НАКОНЕЧНИКИ КАБЕЛЬНЫЕ ВИЛОЧНЫЕ С ОТКРЫТЫМ ХВОСТОВИКОМ, ЗАКРЕПЛЯЕМЫЕ НА ЖИЛАХ И ИЗОЛЯЦИИ ПРОВОДОВ

ГОСТ 22002.9—76*

Изменение № 2 ГОСТ 22002.9—76 Наконечники кабельные вилочные с открытым хвостовиком, закрепляемые на жилах и изоляции проводов. Конструкция и размеры

Изменение № 3 ГОСТ 22002.9—76 Наконечники кабельные вилочные с открытым хвостовиком, закрепляемые на жилах и изоляции проводов. Конструкция и размеры

Черт 1

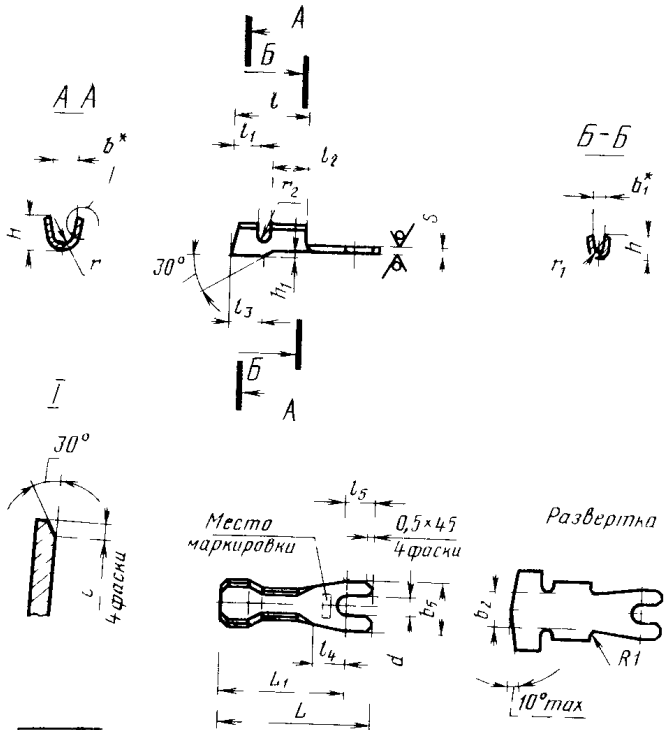
Пункт 2. Чертежи 1, 2. Рис. 1. Размер s дополнить знаком

размеры h_1, l_3 и l_4 дополнить знаком: **;

заменить размеры. b^* на b^{**}; b_1^* на b_1^{**};

на виде спереди исключить размер r;

изображение развертки дополнить размером — r_2.

сноску * изложить в новой редакции, дополнить сноской **

«* Размер для справок.

** Размеры обеспечиваются инструментом

Допускается заменять фаски 0,5×45° на R 0,5»

Черт 2

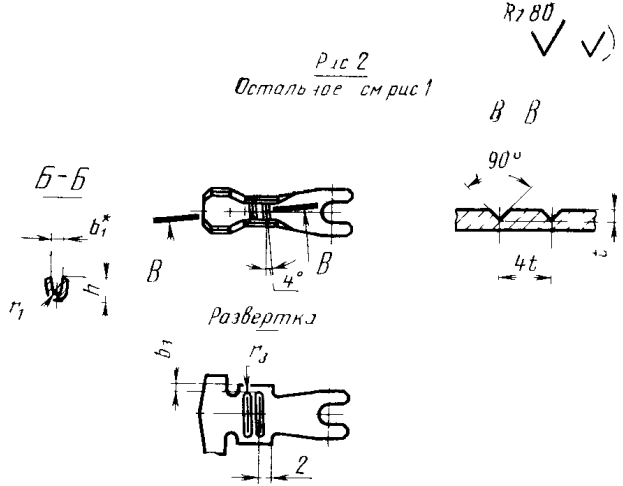
Чертеж 2 Рис 1 Заменить размер b_3 на b_5
